**Enquête Publique –  
construction collégiale d'un avis au nom de la CLI**  
.....

**Démantèlement de niveau 3 de l'INB n° 162,  
dénommée « centrale nucléaire de Brennilis »**

**ANALYSE DU DOSSIER - RESTITUTION  
PRESENTATION du 13 novembre 2009**

## Voies de transfert : eaux souterraines rabattues

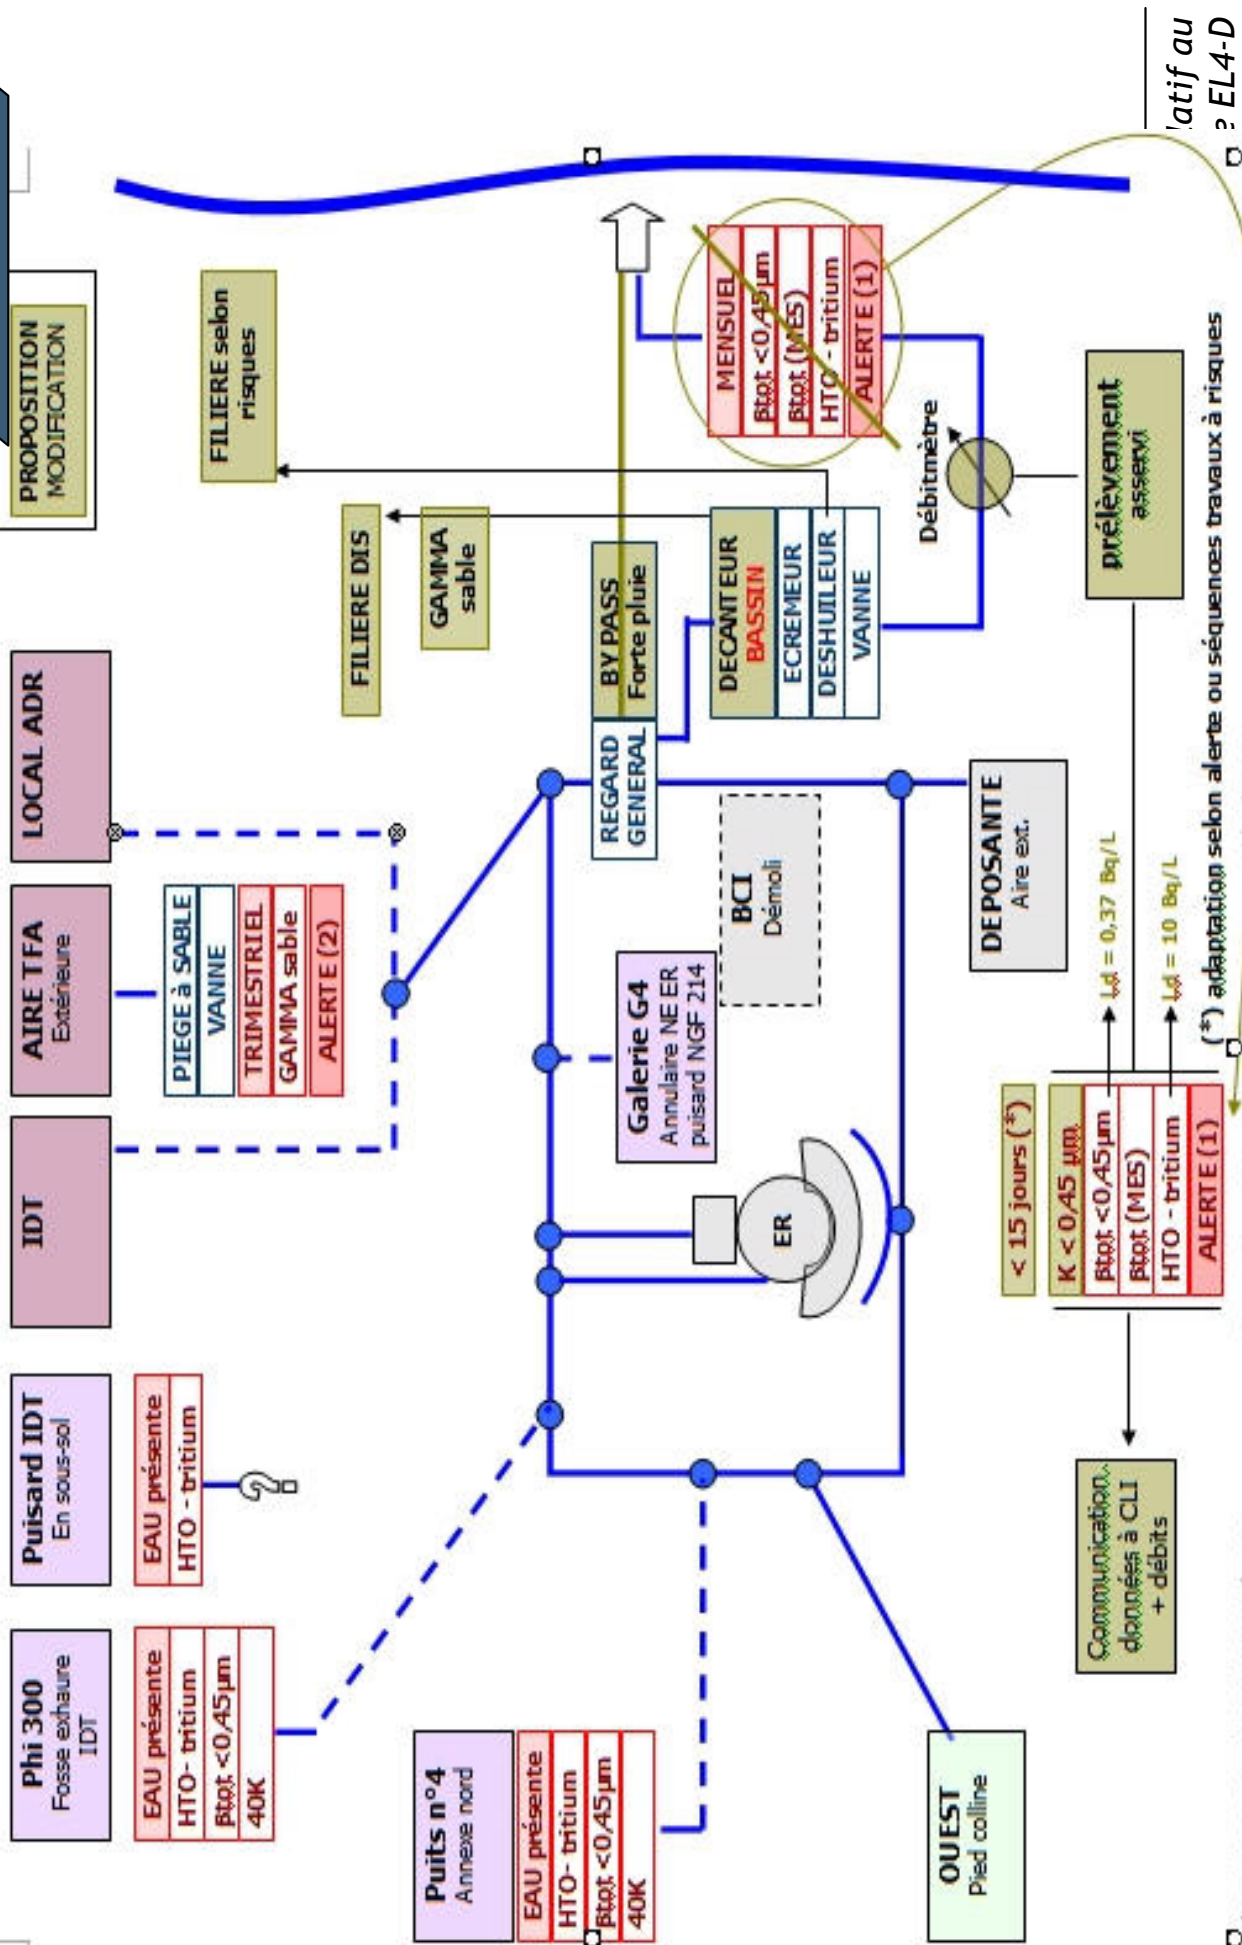
❑ **les contrôles réalisés chaque semaine ne contribuent pas à faire la démonstration attendue** : à savoir que les eaux rabattues sont peu différentes, sur un plan radiologique, des eaux réceptrices ou des eaux souterraines communes.

➔ **Limites de Détection (LD) & techniques d'échantillonnage**

⇒ **on ne devrait pas dépasser 0,5 Bq/L pour 60Co & 137Cs**

❑ **les contrôles réalisés posent un problème de cohérence par rapport aux autorisations de rejets compte tenu des débits et des LD**

➔ **plus une LD augmente => plus le flux non décelable augmente**

En présence d'un risque potentiel, un flux non décelable n'est autre qu'une autorisation de rejets non formelle sans être un droit à rejeter

⇒ **on devrait s'assurer que le flux non décelable est cohérent avec les autorisations formelles demandées pour les autres émissaires de rejets**
